ALCALDÍA MAYOR DE BOGOTÁ D.C. Fondo Prevención y Atención Emergencias	CONCEPTO TÉCNICO SOBRE NECESIDAD DE ESTUDIOS DETALLADOS DE AMENAZA Y RIESGO POR FENOMENOS DE REMOCIÓN EN MASA DENTRO DEL TRÁMITE DE LICENCIA URBANÍSTICA	Código:	GPR-FT-10
		Versión:	04
		Fecha de revisión:	21/06/2011

1.1 CONCEPTO TÉCNICO No.	CT-7455
1.2 ÁREA:	Análisis y Mitigación de Riesgos
1.3 COORDINACIÓN:	Estudios y Conceptos Técnicos
1.4 REFERENCIA CRUZADA RADICADO FOPAE:	2014ER8319
1.5 RESPUESTA OFICIAL No.	RO-70921

2.1 SOLICITANTE:	CURADURÍA URBANA No 4
2.2 PROYECTO:	Edificación Parra
2.3 LOCALIDAD:	04. San Cristóbal
2.4 UPZ:	50. La Gloria
2.5 BARRIO O SECTOR CATASTRAL:	S.C. La Victoria
2.6 DIRECCIÓN:	Calle 38 Sur No 5-16 Este (*)
2.7 CHIP:	AAA0003MTRU (**)
2.8 MANZANA CATASTRAL:	25
2.9 PREDIO CATASTRAL:	11
2.10 ÁREA (Ha):	0.0129 (**)
2.11 FECHA DE VISITA:	Mayo 19 de 2014
FECHA DE EMISIÓN:	Junio 12 de 2014

Figura 1. Localización general del proyecto ubicado en la Calle 38 Sur No 5-16 Este, Sector Catastral de la Localidad de San Cristóbal en el Plano Normativo de Amenaza por Remoción en Masa del POT (Decreto 190 de 2004), el cual se encuentra en amenaza MEDIA y BAJA.

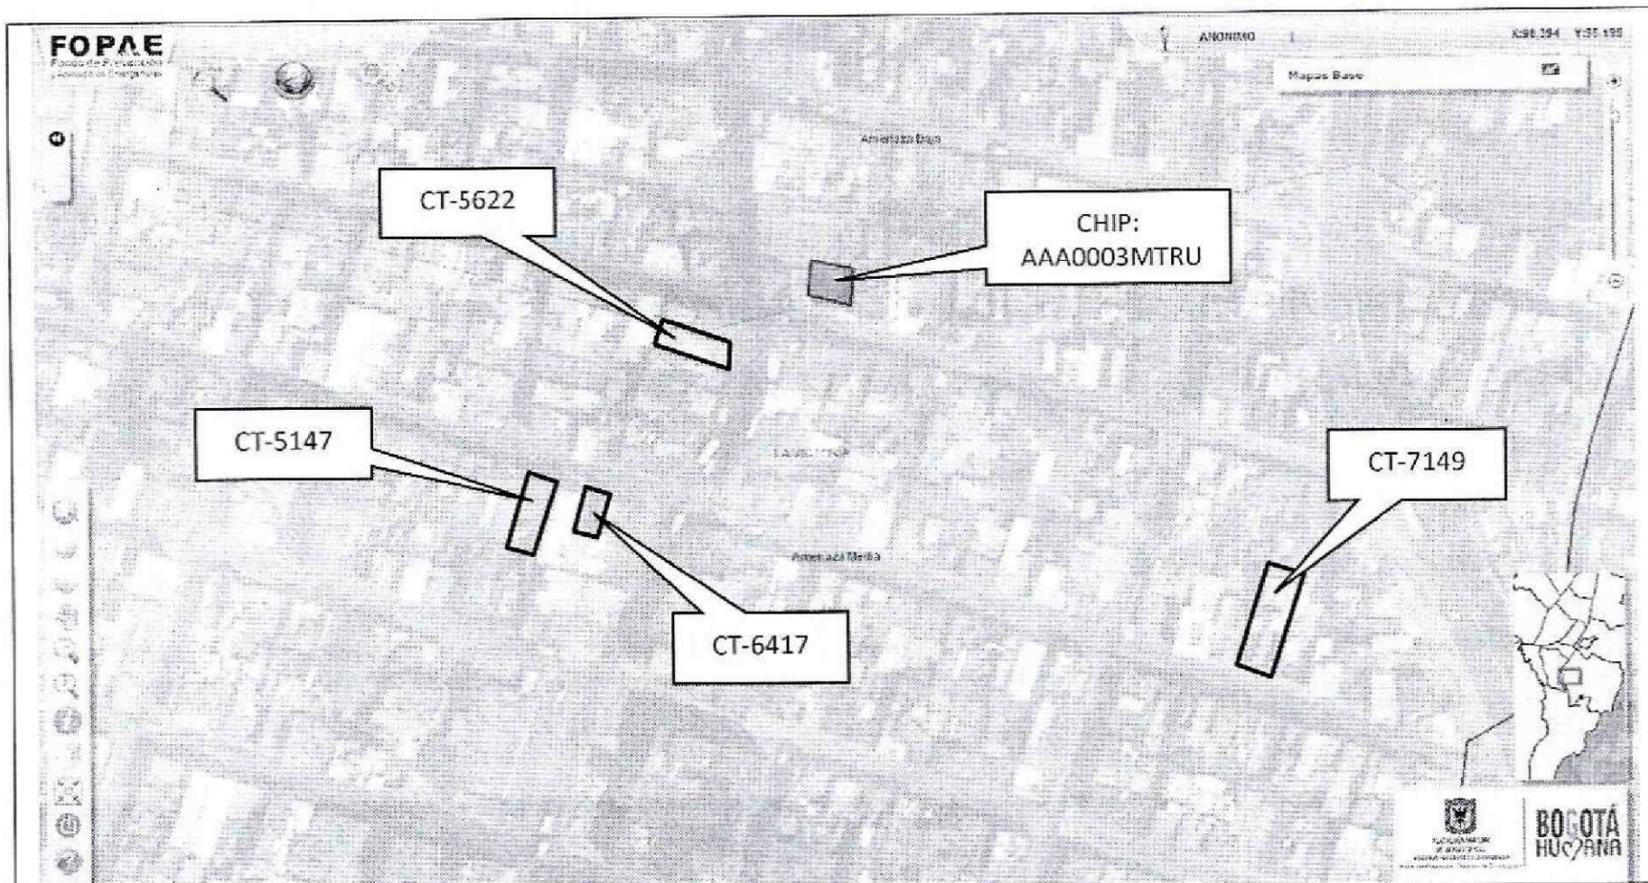
Conforme con el plano normativo de "Amenaza por Remoción en Masa" del Plan de Ordenamiento Territorial de Bogotá - POT, el sector del proyecto ubicado en la Calle 38 Sur No 5-16 Este de la Localidad de San Cristóbal, se encuentra en una zona de AMENAZA MEDIA y BAJA por procesos de remoción en masa (Figura 1).
